**Projet de parc photovoltaïque sur la commune de Coulounieix-Chamiers (24)**

**Demande de Permis de Construire PC 024 138 22 D0046**

**Réponses à l'avis de la MRAe en date du 19/06/2023**

Figure 39 : Tracé pressenti pour le raccordement de la centrale

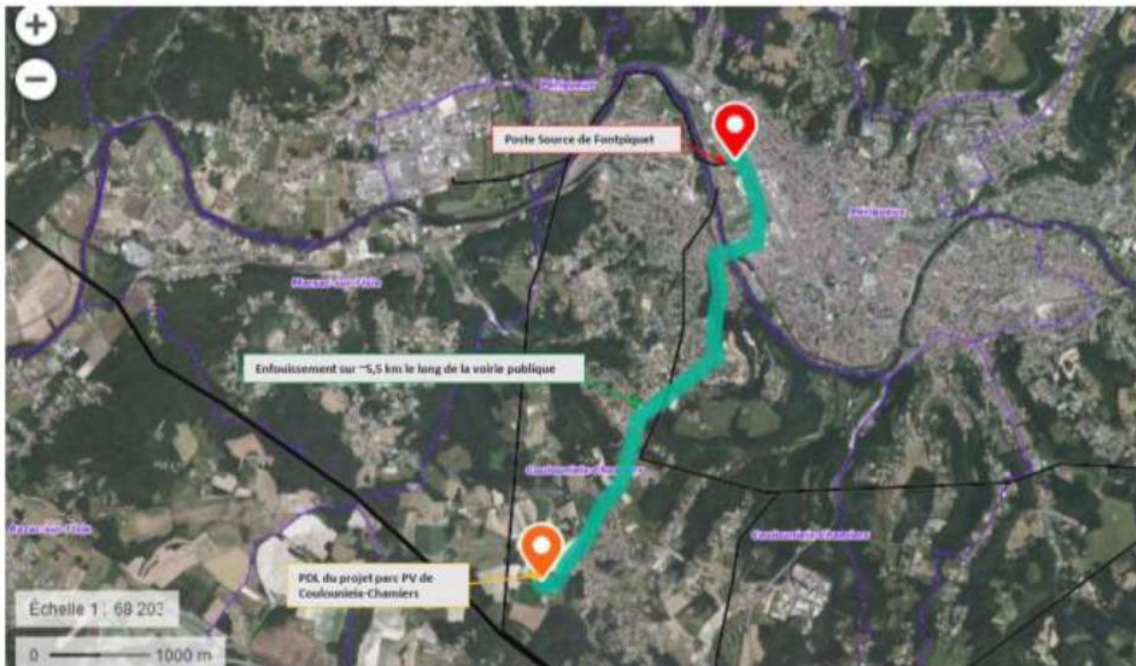
La MRAe recommande d'exposer comment sont prises en compte les prescriptions d'aménagement issues du passé industriel du site ainsi que les engagements environnementaux relatifs aux mises en état. Les impacts potentiels du raccordement demandent également à être précisés selon les deux hypothèses envisagées. Les modalités d'entretien de la végétation restent également insuffisamment décrites (éco-pâturage et fauche) au regard des mesures d'évitement d'impacts annoncées.

Contrairement à ce qui est dit, une seule hypothèse de raccordement est envisagée pour ce projet. Cela apparaît clairement dans la section 3 « Description détaillée des installations ».

De plus, les impacts potentiels liés au raccordement ont bien été évalués sous différents thèmes (milieu physique, milieu naturel notamment).

Le raccordement électrique se fera en suivant les voies de communication, chemins et routes, et n'impactera donc pas de milieux naturels.

L'impact du raccordement électrique sur les habitats naturels, la flore, la faune et les zones humides est jugé très faible à nul.

Figure 1 : Carte des pentes au droit du projet

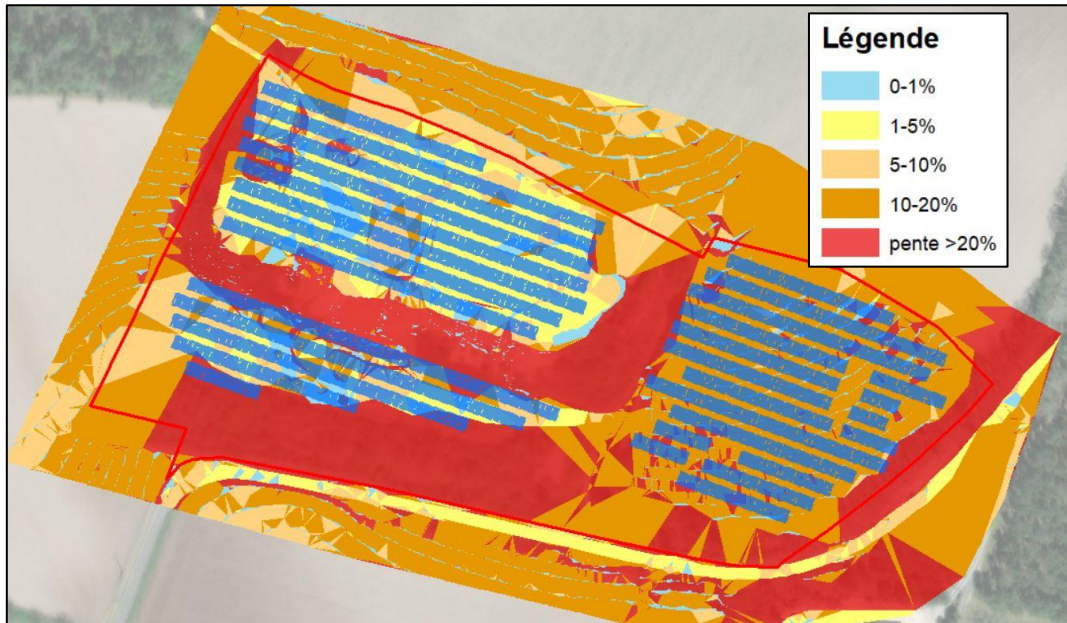
panneaux, modalités de réalisation des pistes). La MRAe constate que certaines parties du site (hors fronts de taille) présentent des déclivités de l'ordre de 5 % et plus (cf. page 38). Elle recommande de préciser les modalités de prévention des risques d'érosion par différents facteurs (ruissellement des panneaux, tassement des pistes etc.)

L'écoulement des eaux de pluie sur les modules peut concentrer l'eau vers le bas des panneaux et provoquer une érosion du sol à l'aplomb de cet écoulement. Afin de répartir le ruissellement sur les panneaux, les modules qui les constituent sont légèrement espacés et inclinés. Les rangées de panneaux seront également espacées les unes par rapport aux autres.

Par ailleurs, durant la phase de chantier, les pistes créées seront compactées afin d'éviter les potentiels tassements différentiels et de limiter les phénomènes d'érosion de celles-ci. Elles seront par ailleurs entretenues autant que de besoin durant la période d'exploitation du parc, au cours des opérations de maintenance.

La reprise et le maintien d'une végétation herbacée locale au sein de l'emprise du projet (en-dessous des panneaux notamment) permettront également de limiter les phénomènes d'érosion et le transport de Matière en Suspension.
